우 수 업 무 사 례

□ 제 목 : 보강토 옹벽구간 옹벽형식 변경

구 분	당 초	변 경
설 치 평면도		
단 면 모식도 (A-A)		
성토부 옹 벽	보강토옹벽(1,058m)	보강토옹벽(913m)+ 콘크리트옹벽(186m)

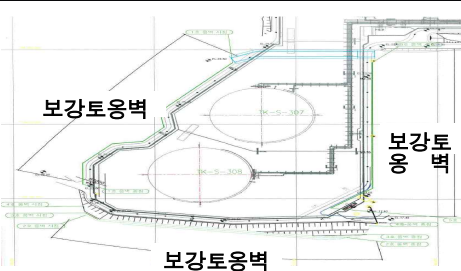
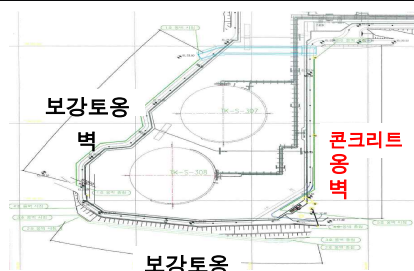
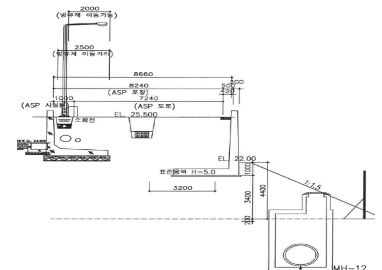
- TK-307, 308 우측부의 보강토옹벽(5호) 구간 중 일부를 L형 옹벽으로 변경

- 여수추가 지상탱크 건설공사 성토사면 보강공법으로 반영된 보강토옹벽 구간 중 일부 구간은 신설 흙관(D1500)을 설치한 후 보강토옹벽을 설치하는 것으로 되어있음
- 해당 구간에 보강토옹벽이 설치된 후에는 맨홀을 설치할 수 있는 공간 확보가 어려워 신설 흙관의 유지관리에 애로사항이 있을 것으로 판단함

- 사면안정성 검토를 통해 방유제 용량 확보에 문제없는 범위 내에서 콘크리트 옹벽으로 변경 시공함
